Hoba Immobilien AG

Entwicklung Areal «Muracher», Belp

Zwischenbericht

14. Juni 2019

Abb. 7 Varianten aus dem 1. Workshops

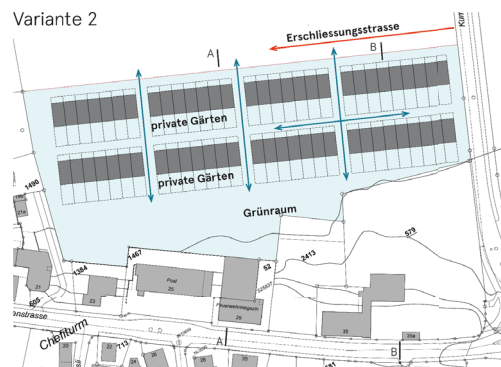
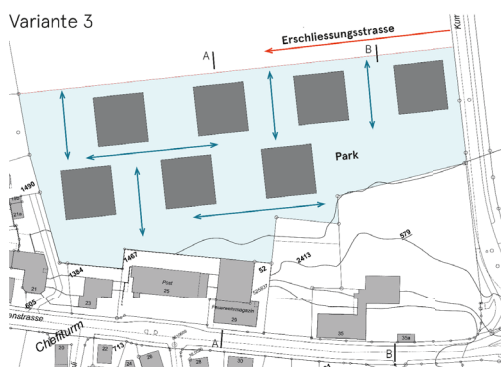
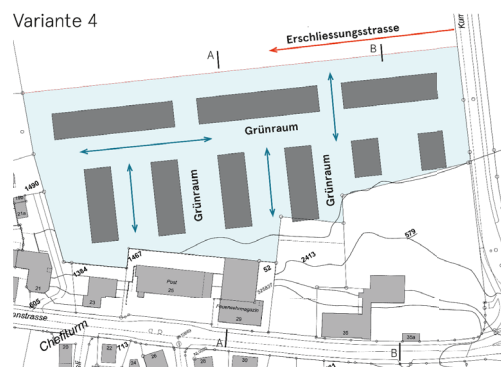
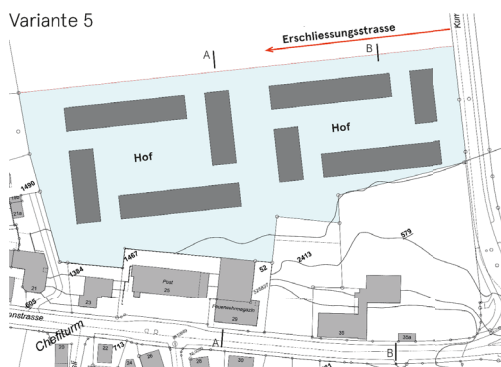
- Die strategische Entwicklung einer Bebauung in horizontalen Etappen mit einer Erschliessung ab der Kummenstrasse erscheint sinnfällig. Insbesondere die zweite gezeigte strategische Entwicklungsvariante stellt einen interessanten Ansatz in Bezug auf die Geometrie der Bebauung dar. Das Schloss steht auf einem Sockel und ist dadurch präsent und erhält Bedeutung. Diese Bedeutung soll durch den Sichtbezug und die freie Matte auf der Ostseite der Kummenstrasse erhalten bleiben. Die Etappen erscheinen in Ihrer Ausrichtung horizontal, jedoch soll der Raum vor dem Schloss und von der Fassade des Schlosses in der Verlängerung bis zur Kreuzung des Chummewägli mit der Kummenstrasse (vor Chummeguet) frei bleiben.

- Bei den präsentierten Varianten entsteht zwischen dem Post- und Feuerwehrgebäude und der künftigen Bebauung ein noch undefinierter Raum, welcher unter Beachtung der Topografie und der Körnigkeit gestaltet werden sollte.

- Für die Ausgestaltung des Siedlungsrandes ist eine Durchlässigkeit erwünscht, welche an den bestehenden Dorfrändern in Belp ebenfalls oft vorkommt. Eine Anordnung der Bauten in Richtung Ost-West am Rand der Siedlung führt zu einer höheren Durchlässigkeit. Zudem erscheinen Solitärbauten spannender als längliche oder hofartige Bauweisen. Eine eher kleine Anzahl Baukörper erscheint passend, diese könnten etwas spielerischer angeordnet werden.

- Da das massgebende Terrain im Bereich der möglichen Neubauten gegenüber der bestehenden Bebauung tiefer liegt, erscheint eine 4-geschossige Bauweise als verträglich und sinnvoll. Abstufungen in der Höhe sind erwünscht, dadurch entsteht eine interessante Höhenentwicklung der Überbauung.

- Eine Erschliessung ab der Kummenstrasse wird als Möglichkeit in Betracht gezogen. Da die Dimensionen der Strasse einer Siedlungsererschliessungsstrasse entsprechen würde und diese kaum in Erscheinung tritt, wäre die Erschliessung aus städtebaulicher Sicht mit etwas Abstand vor dem Schloss möglich. Die Realisierung einer Erschliessung zwischen dem Post- und Feuerwehrgebäude wird aufgrund der nötigen Dimensionierung und der vorhandenen Platzverhältnisse als schwierig eingeschätzt. Die Variante soll aber weiter bearbeitet werden.

- Das Beurteilungsgremium bevorzugt die Varianten 1, 3 und 4. Diese sollen weiterverfolgt werden. Die Varianten 2 und 5 werden als eher unpassend beurteilt.

Empfehlungen für die Weiterbearbeitung

- Die Erschliessung ist nach wie vor ein offener Punkt. Bei der Weiterbearbeitung sind daher Varianten aufzuzeigen.

- Der Sichtbezug vom Chummeguet zum neuen Schloss soll erhalten bleiben. Die Fläche direkt vor dem Schloss soll nicht bebaut werden.
- Der Anschluss an die bestehende Bebauung ist auszuarbeiten.
- Der Siedlungsrand soll durchlässig gestaltet werden.
- Die Ausnützung soll im gesamten Perimeter im Bereich von 1.0 liegen.

Abb. 8 Städtebauliche Varianten des 2. Workshops

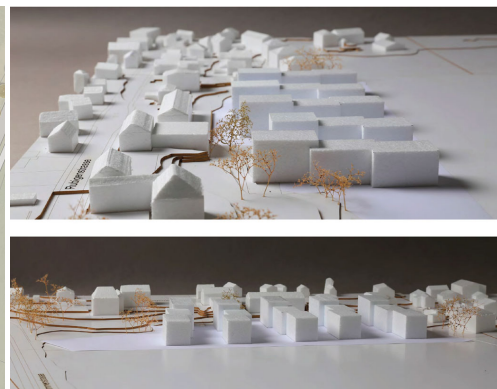
- Die vorgeschlagene Dichte über den gesamten Bearbeitungsperimeter ist für das Beurteilungsgremium nachvollziehbar und erscheint verträglich und angemessen.

- Das Beurteilungsgremium beurteilt die Abfolge von eher höheren Gebäuden in der ersten und etwas weniger hohen Gebäuden in der zweiten Bautiefe bei den Varianten A und C als positiv. Dadurch entsteht eine wellenartige Höhenentwicklung von der Rubigenstrasse auslaufend hin zum offenen Feld, der vorhandene Geländesprung wird aufgenommen. Vier Vollgeschosse in der zweiten Bebauungstiefe werden als gut verträglich beurteilt. Ob Längs- oder Punktbauten realisiert werden ist dabei weniger entscheidend.

- Die Variante B wird vom Beurteilungsgremium an dieser Lage im Dorf Belp als eher ortsfremd beurteilt. Die Bauform führt zu keiner klaren Richtung der Bauten und die Siedlung verschwindet hinter den Gebäuden der Post / Feuerwehr.

- Bei einer Erschliessung ab der Rubigenstrasse ist eine adäquate Zugangssituation zu schaffen. Erneut wird diskutiert, die Gebäude der Post und Feuerwehr in den Bearbeitungsperimeter zu integrieren. Aufgrund der heute noch offenen Situation eines Standortwechsels der Post / Feuerwehr wird jedoch darauf verzichtet. Bei einem allfälligen Ersatz der Gebäude wäre ein Anschluss an die künftige Bebauung bei den Varianten A und C einfacher zu gestalten, da hier die Wohnstrasse zwischen den Gebäuden vorgesehen ist.

- Der Arealzugang ist gemäss den vorgeschlagenen Varianten weiter zu verfolgen. Bei der Gestaltung der Zugangssituation ist darauf zu achten, dass die Anhöhe des Schlosses erkennbar bleibt. Auf dem Areal ist im Hinblick auf den Zugang eine leichte Terrainerhöhung vorstellbar.

- Für die Denkmalpflege ist es wichtig, dass die Sichtachse vom Schloss nicht nur zum Chummequet sondern auch in Richtung Westen bestehen bleibt. Dazu hat der Baukörper in der zweiten Bebauungstiefe im Osten des Areals einen genügenden Abstand zum Schloss einzuhalten. Am besten erfüllt diese Anforderung die Variante A. In Variante C befindet sich der Baukörper bereits in der Sichtachse des Schlosses. Wo sich die Linie befindet, welche den Bereich der Freihaltung vor dem Schloss definiert, wird vertieft diskutiert. Klar ist, dass der Abschluss der Bebauung mit einem abgrenzenden / klärenden Volumen in respektvollem Abstand zum Schloss erfolgen muss.
